RWS BEDRIJFSVERTROUWELIJK
Project Afsluitdijk

Toets op toepassing hydraulische belastingen in
ontwerpdocumenten LEVVEL (d.d. 6 maart 2019).

29 maart 2019

HB#3672002

HR Den Oever

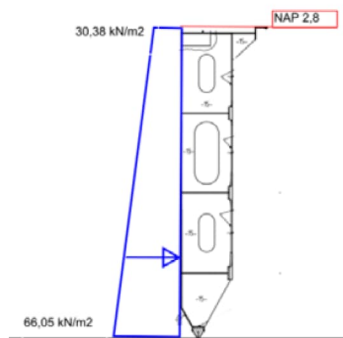
Echter, de waterstand waarbij dit verval optreedt wordt gekozen op NAP + 5,28 meter. Dit had echter moeten zijn de waarde van NAP + 5,20 meter als benoemd in Bijlage E.1

Dit verschil in waterstand is in dit geval beperkt en geeft bovendien een kleine overschatting van de hydrostatische belasting.
